**Projet d'aménagement d'un parc photovoltaïque au sol
commune de Cizos (65)
déposé par Apex Energie**

**Avis de l'Autorité environnementale
sur le dossier présentant le projet et comprenant l'étude d'impact
(articles L. 122-1 et suivants du Code de l'environnement)**

N° saisine : 2020-8938
N°MRAe 2021APO6
Avis émis le 27 janvier 2020

ure 2: Plan de masse du projet

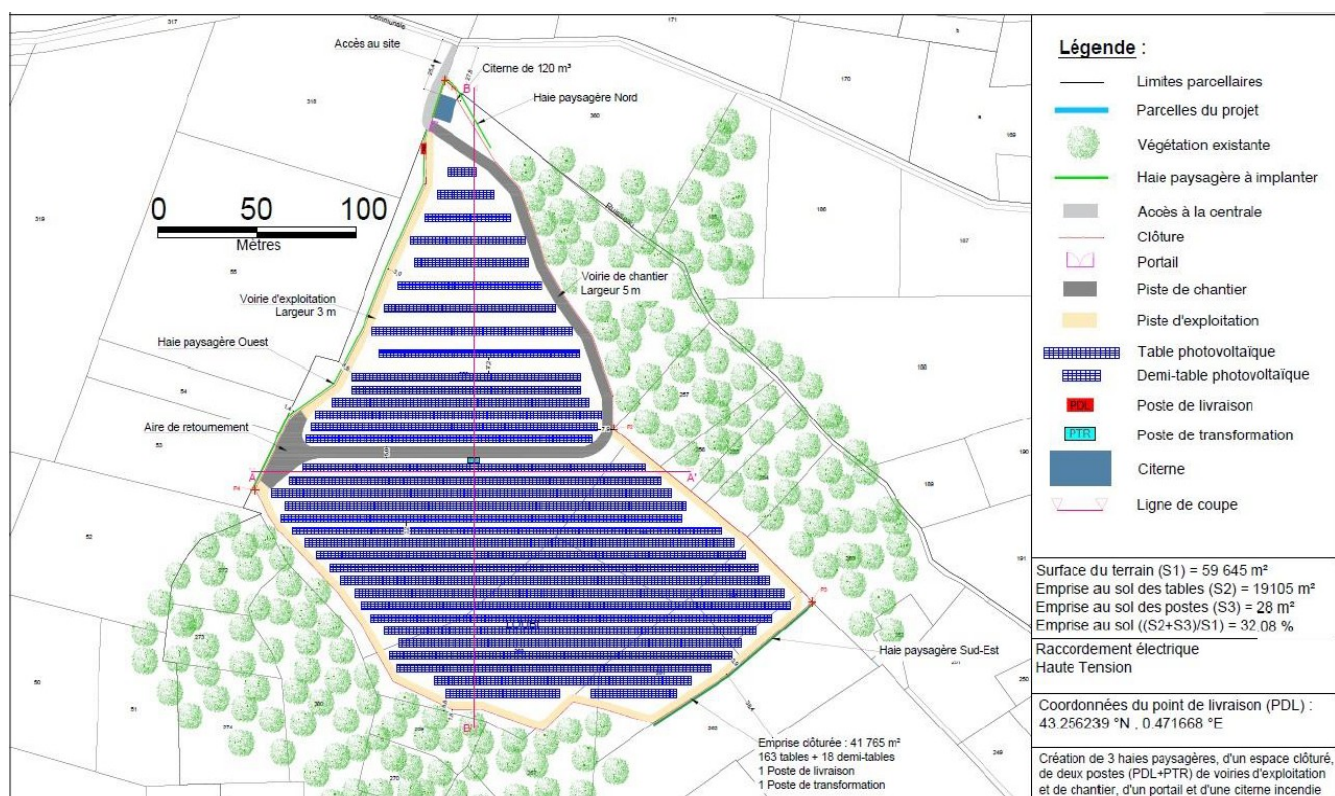
Les linéaires de clôtures et de pistes d'exploitation sont différents dans l'ensemble du document d'étude d'impact. Ces points sont à éclaircir pour une meilleure compréhension du projet.

Une préparation du terrain pour le pâturage est nécessaire pendant un an afin d'enrichir le sol et obtenir le développement d'une graminée bénéfique au pâturage. Le terrain sera donc débroussaillé et fertilisé, puis la phase chantier se déroulera pendant environ 8 mois. Il est indiqué que la base de vie pour les travaux sera implantée en limite sud cependant celle-ci n'est pas cartographiée.

Afin d'évaluer pleinement les enjeux environnementaux du projet, la MRAe considère que quelques éléments techniques doivent être précisés pour mesurer les conséquences sur les continuités et fonctionnalités écologiques pour les espèces. C'est le cas notamment du linéaire de clôtures et de pistes d'exploitation et de chantier et de leurs caractéristiques.

La MRAe recommande de préciser les linéaires exacts de clôtures et de pistes d'exploitation et de chantier ainsi que leurs caractéristiques afin d'avoir une meilleure compréhension du projet.
